**OFÍCIO Nº 016 /2022/HRTL/ACQUA-DG**

**Assunto: Contratação de serviços especializados para adequação das salas de Ressonância Magnética e Tomografia Computadorizada**

## ATA DE REUNIÃO DE SUPERVISÃO DE SITE.

**ASSUNTO:** PARECER TÉCNICO DE INSPEÇÃO NAS ÁREAS DE INSTALAÇÃO DOS EQUIPAMENTOS DE TOMOGRAFIA, RESSONÂNCIA MAGNÉTICA E RAIOS-X.

**OBRA**  
**ALTERAÇÃO SALA DE TOMOGRAFIA - HOSPITAL TRÊS LAGOAS LAYOUT**

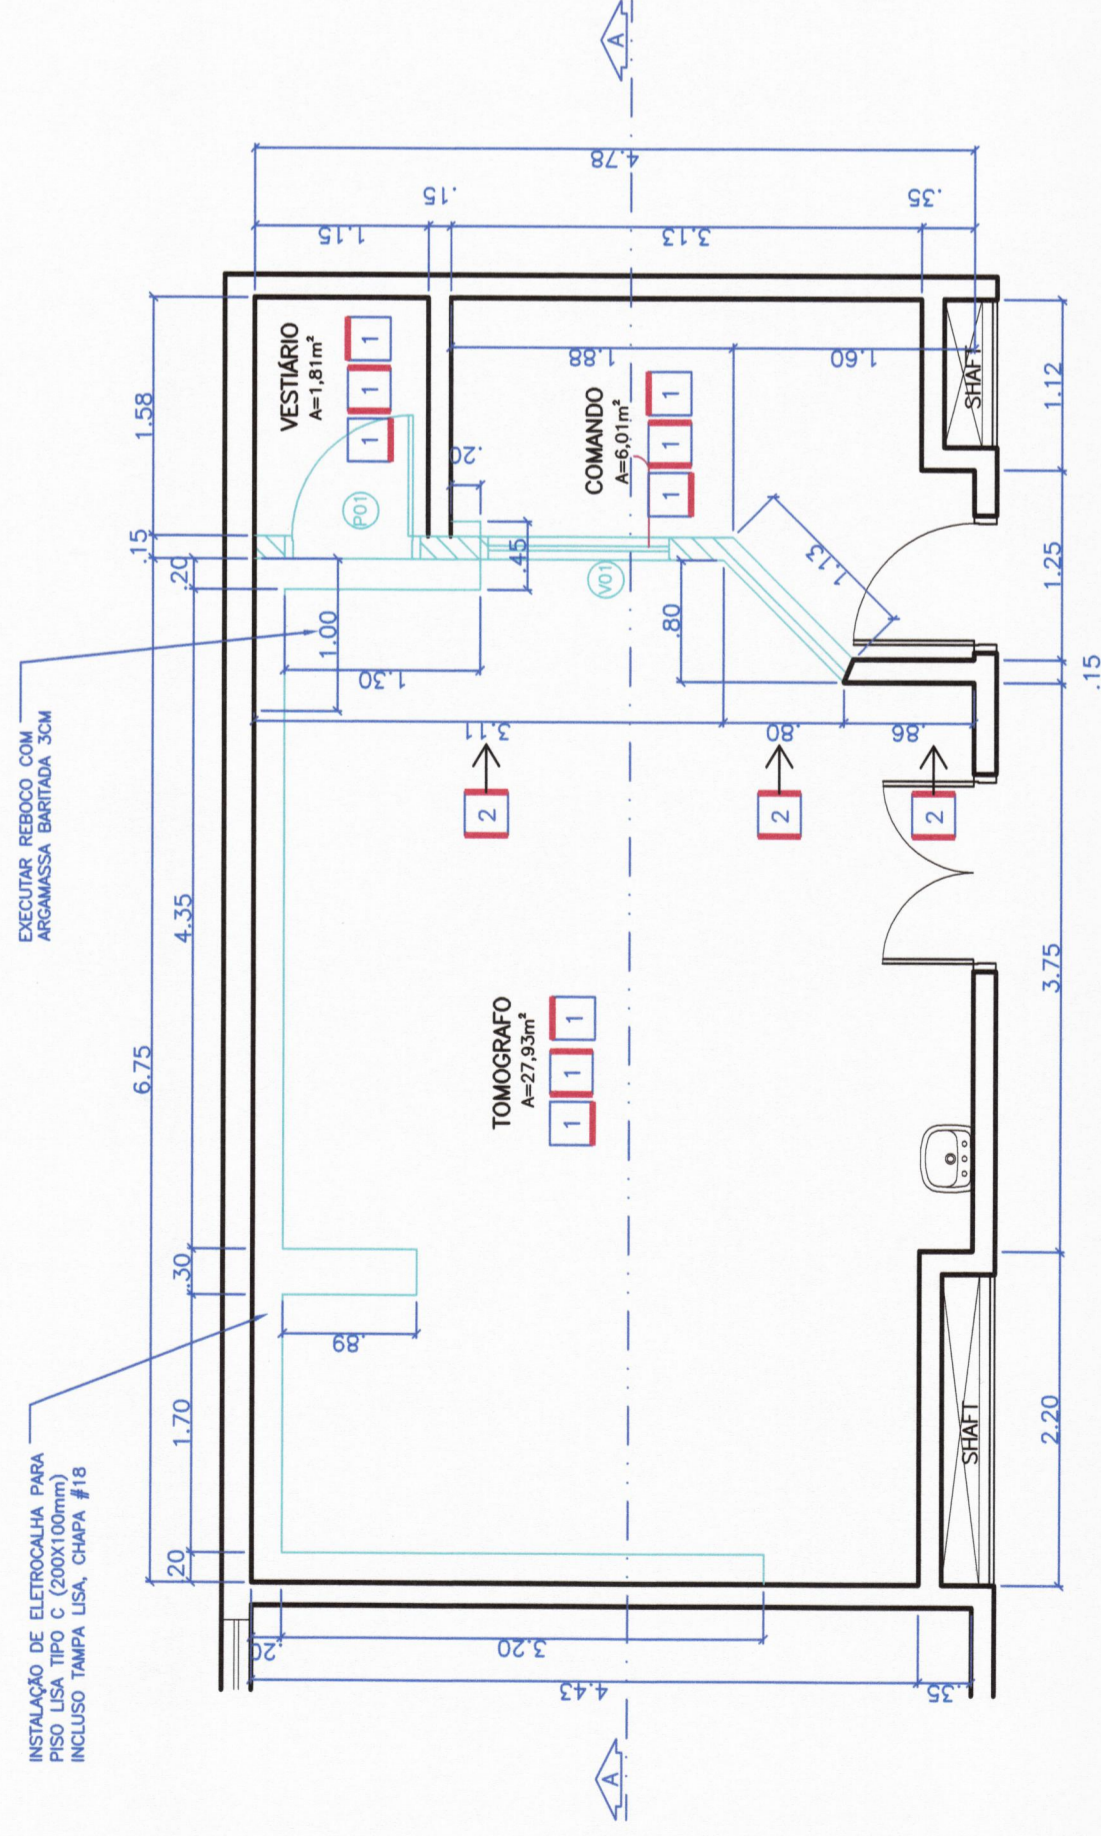
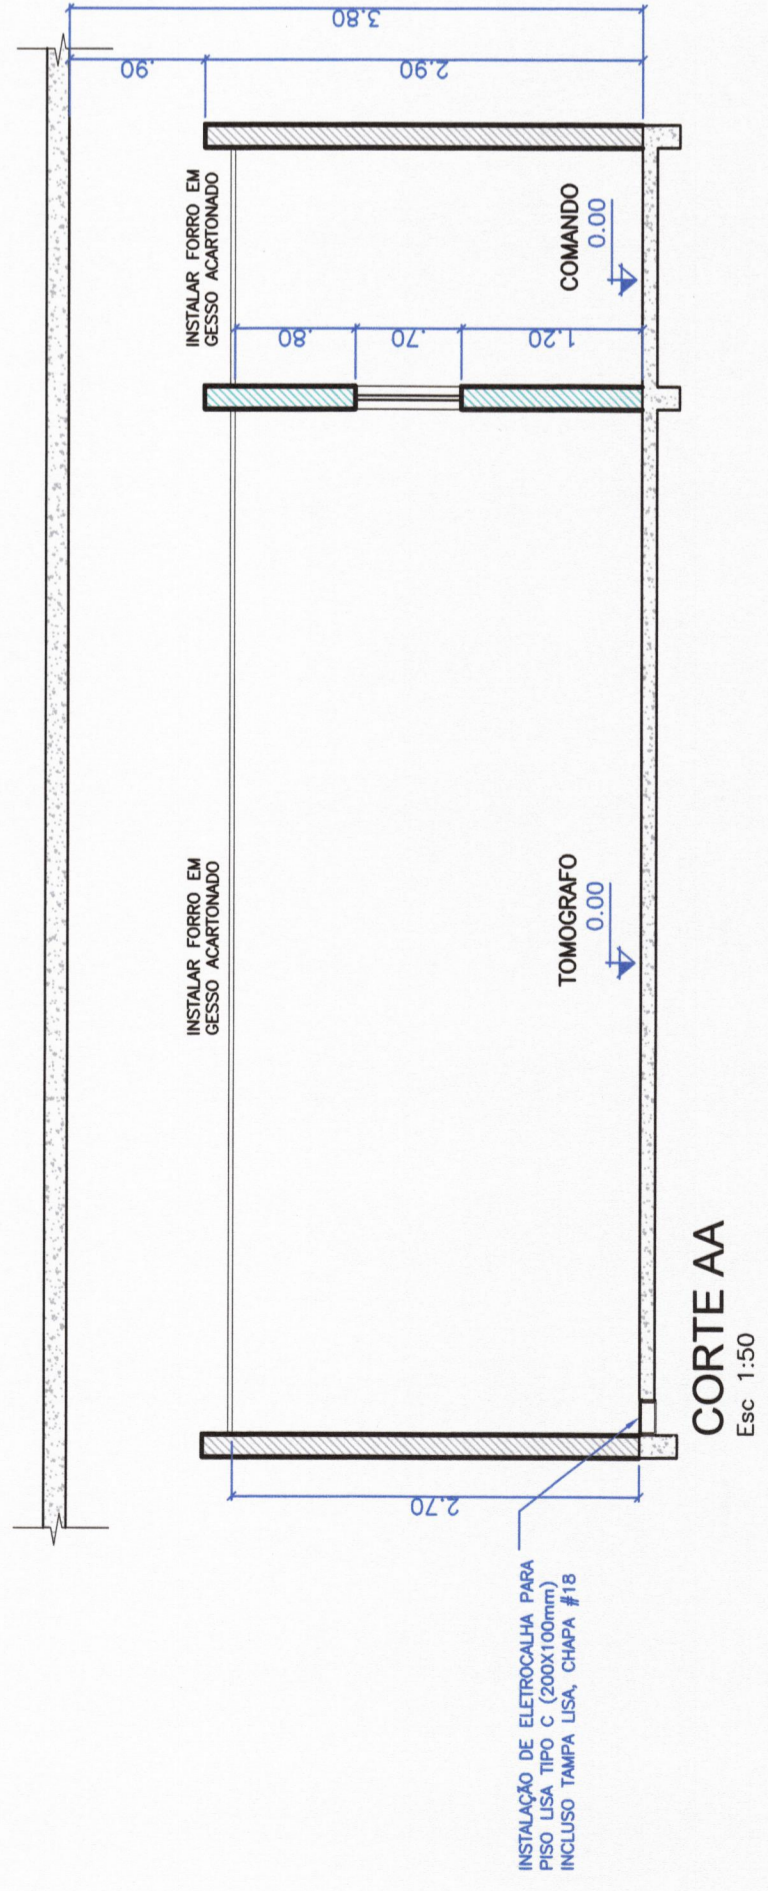
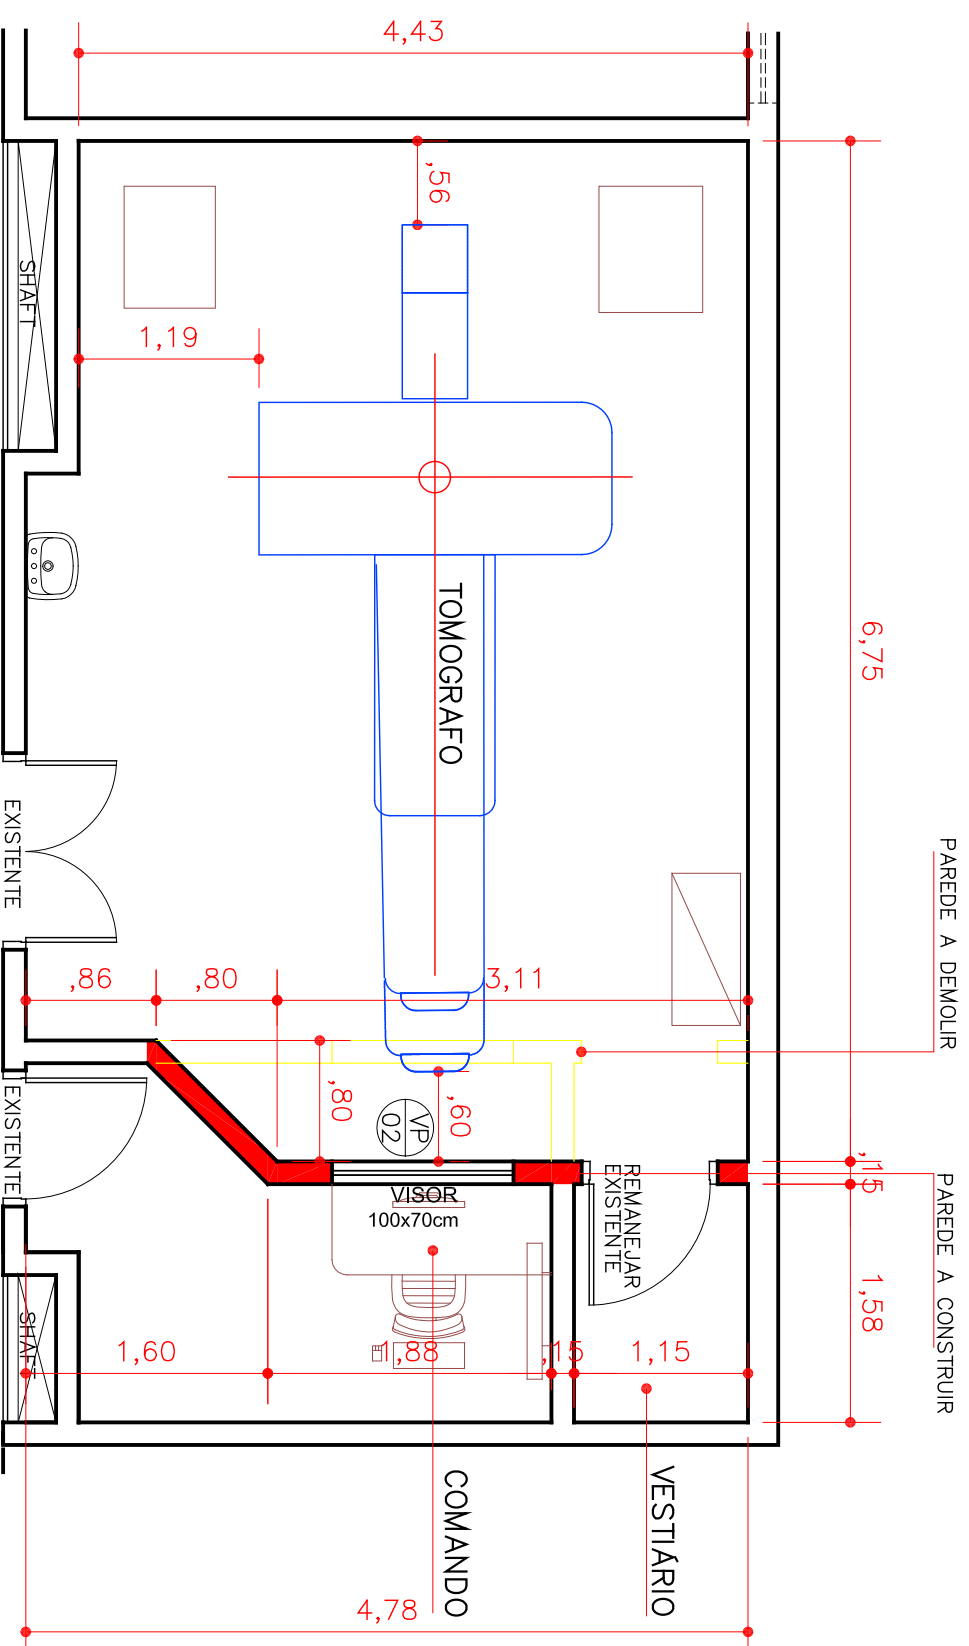
OBS.:  
CONFORME APARELHO ADQUIRIDO FOI CONSTATADO QUE A SALA PROJETADA NÃO TINHA AS MEDIDAS MINIMAS PARA LOCAÇÃO DO APARELHO DE TOMOGRAFIA CT IMAGINE Prime-Star, DESTA FORMA FOI SOLICITADO PELA EMPRESA EMEX, FORNECEDORA DO EQUIPAMENTO, QUE FOSSE FEITA ALTERAÇÃO DA SALA PARA ADAPTAÇÃO E CORRETA LOCAÇÃO DO EQUIPAMENTO. AS ALTERAÇÕES NESSE PROJETO DIZEM RESPEITO A MUDANÇA DE PAREDES, PORTA E VISOR DO COMANDO. AS DEMAIS ALTERAÇÕES E ADAPTAÇÕES DA SALA ESTÃO NO PROJETO ENCAMINHADO PELA EMPRESA EMEX.

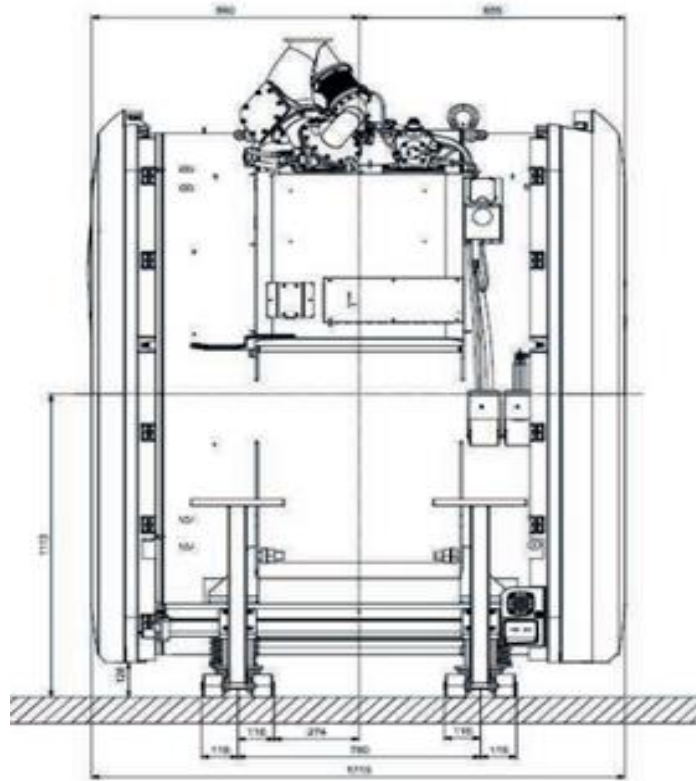
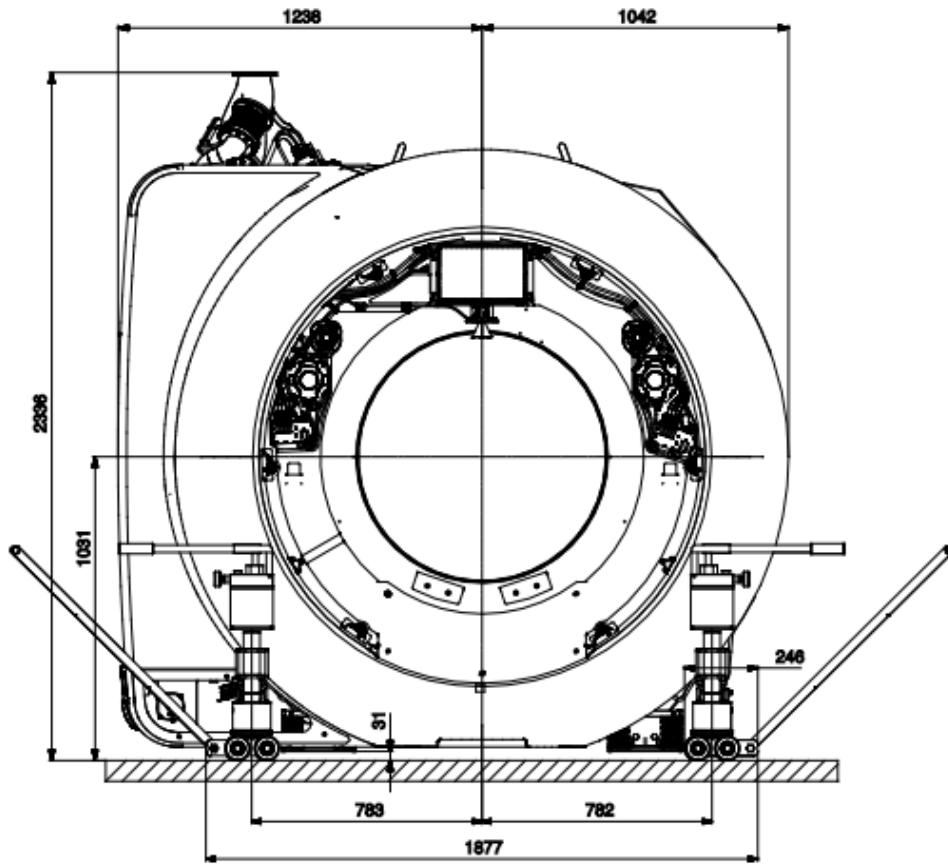
*"Será necessária a remover as portas de vidro (integralmente) e ainda adequar a alvenaria para se obter o vão mínimo de 2,40 x 2,00 (H x L). Atualmente, com os portas instaladas, o vão é de 2,12 x 195 (H x L)."*

*Será necessária também a abertura de um vão de acesso a sala. Devido a largura do corredor ser de 1,90 mts próximo a entrada da sala, solicitamos uma abertura de um vão de 2,40 x 2,30 (H x L) para facilitação da manobra e movimentação do equipamento.*

*O piso da sala técnica foi construído de forma "elevada". Solicitamos a desmontagem e nivelamento do piso para acesso dos armários ao interior da sala".*

*Sala de exames*

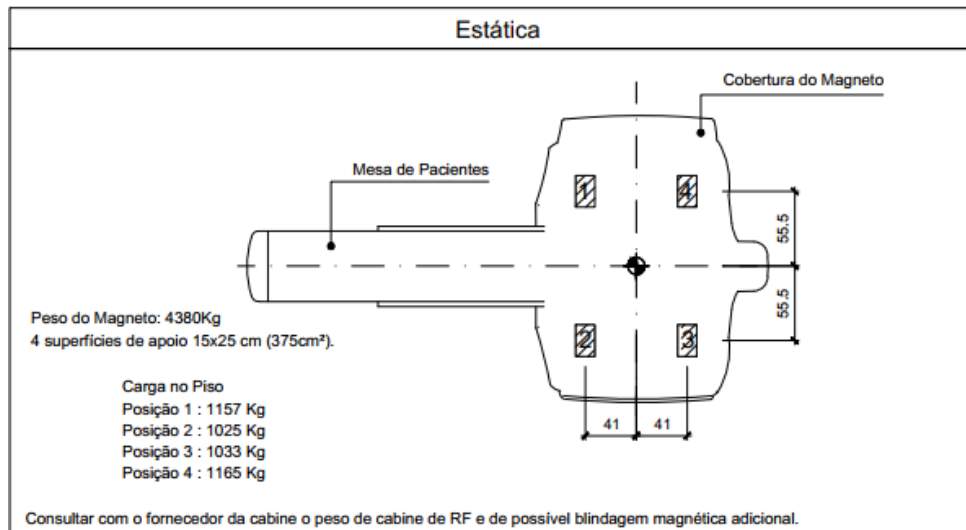
Na sala de exames falta ainda a realização de reforço do piso conforme solicitado em projeto.

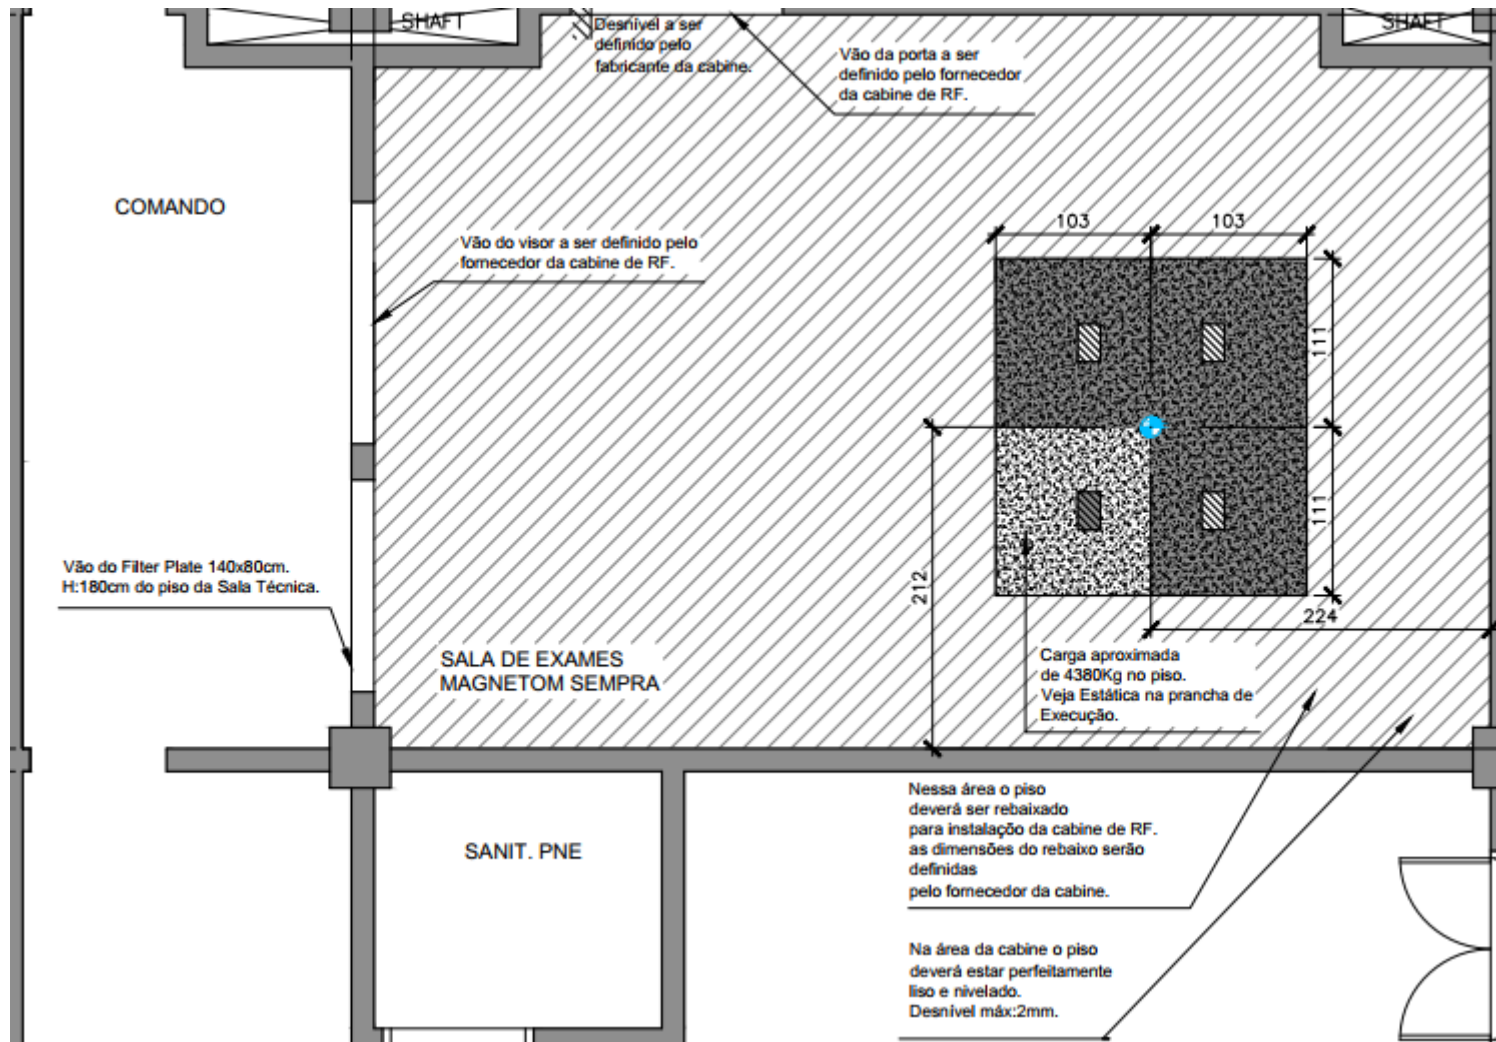
*Na sala técnica falta a remoção do piso elevado, remoção do forro e realização das infraestruturas conforme projeto.*

#### No Break Dupla Conversão (Microprocessado)

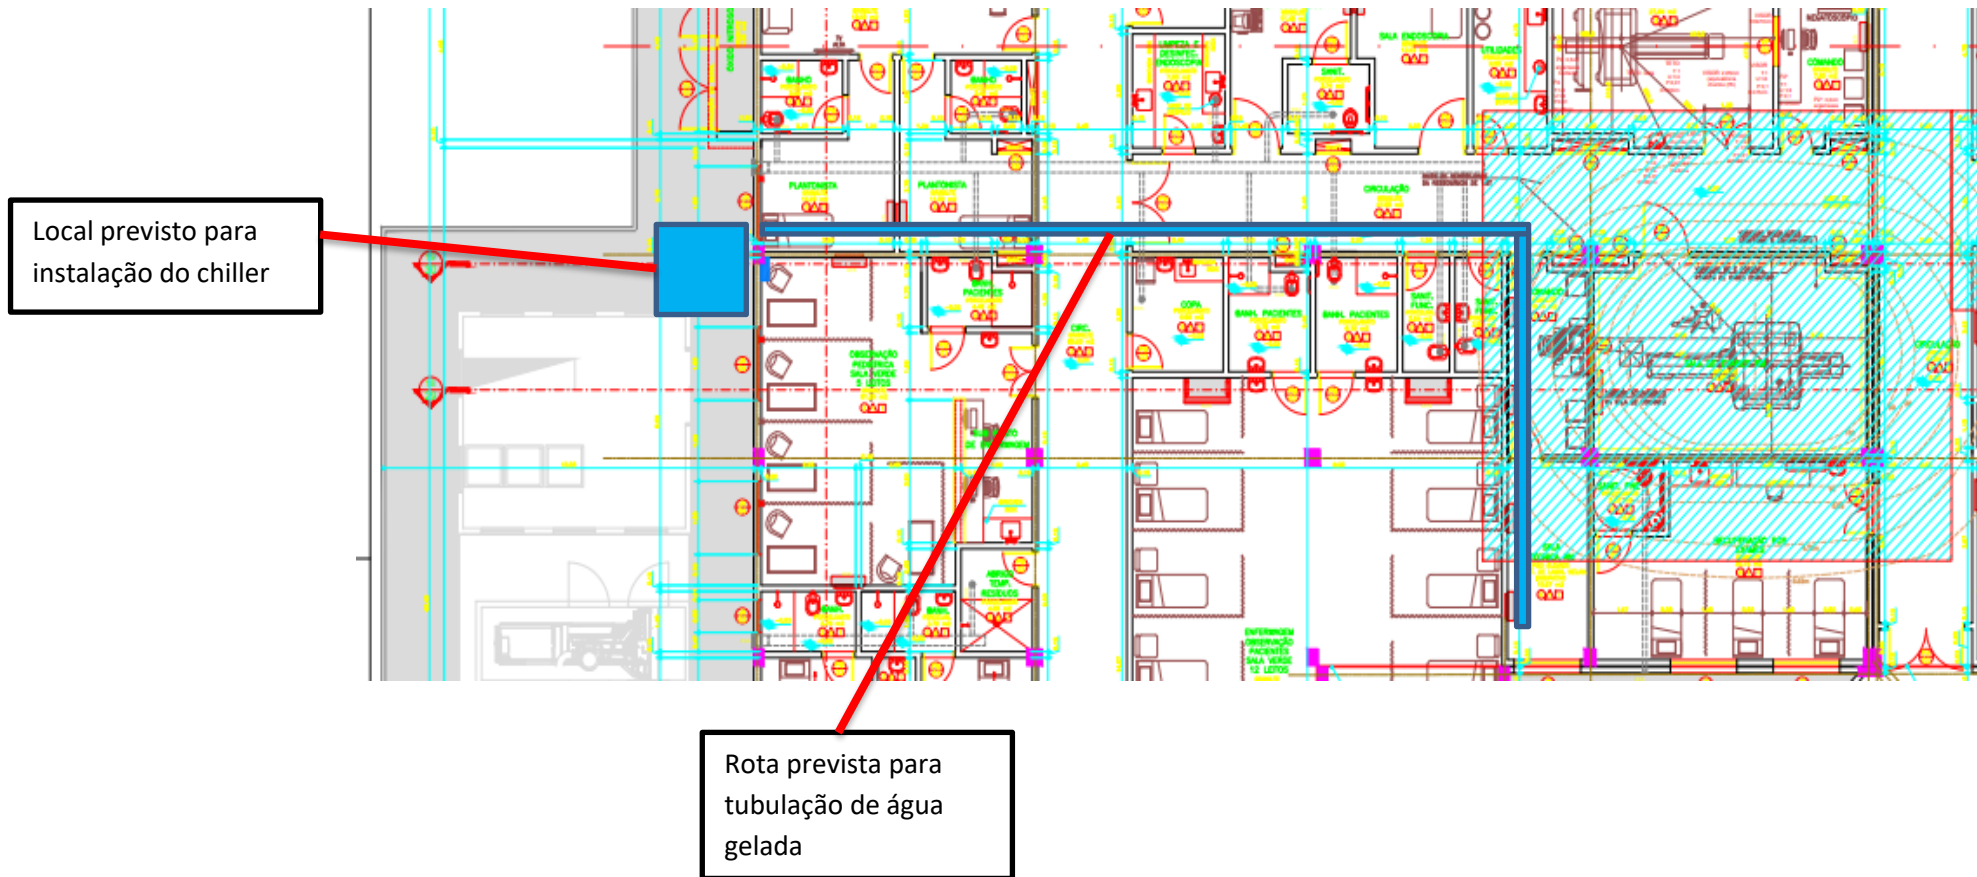
O responsável informou ainda que o hospital será alimentado por grupo geradores, assim, o estabilizador elevador que faz parte do fornecimento Siemens deverá ser substituído por um no break que deverá ser fornecido pelo cliente. Esse no break deverá ser instalado a uma distancia não inferior a 8 mts do isocentro do equipamento e deverá respeitar ainda as seguintes características:

Os equipamentos da linha Magnetom não podem ser atendidos diretamente por gerador, pois os transitórios (oscilações) de entrada, saída e mudança do regime de carga do gerador podem provocar danos ao equipamento, especialmente se ocorrerem durante o curso de exames. O equipamento deve ser alimentado por um ramal independente que não passe pelo gerador e não sofra comutação. A recomendação é que haja um no-break para o sistema e outro separado para o chiller, sendo o nobreak para o chiller especificado diretamente pelo fabricante do mesmo. O no-break da MR deverá ser instalado antes do quadro de força e ter potência mínima equivalente à dos estabilizadores especificados, com banco de baterias para autonomia típica de 30 minutos (15 minutos mínimo).

Em caso de utilização do no-break, o estabilizador deve ser desconsiderado, pois o no-break já desempenha de forma nativa as funções do estabilizador de tensão. A associação de uso de estabilizador e no-break em um mesmo equipamento pode levar a oscilações e outras instabilidades, gerando dano ao equipamento.

- Potência: Min. 50 kVA
- Tensão de Entrada: (de acordo com a rede do cliente)  $\pm 15\%$
- Tensão de Saída: 480V  $\pm 1\%$  (autotransformador externo)
- Estabilização: independente por fase
- Tempo de resposta: 0
- Rendimento: 96%
- Frequência de Operação: 60Hz
- Refrigeração: Forçada
- Voltímetro digital na entrada e saída
- Amperímetro digital na saída
- Freqüncímetro digital na saída
- Sensor de sub/sobre tensão na saída
- Forma de Onda: senoidal
- Distorção harmônica:  $< 2\%$
- Proteção contra sobrecarga na entrada e na saída
- Proteção contra curto-circuito
- Proteção contra falta de fase
- Com rearme automático
- Baixa impedância interna
- Chave By-Pass e by pass de manutenção
- Alerta de iminência de desligamento temporizado em 25 segundos por sobrecarga
- Alerta de saída desligada
- Alerta de falha interna
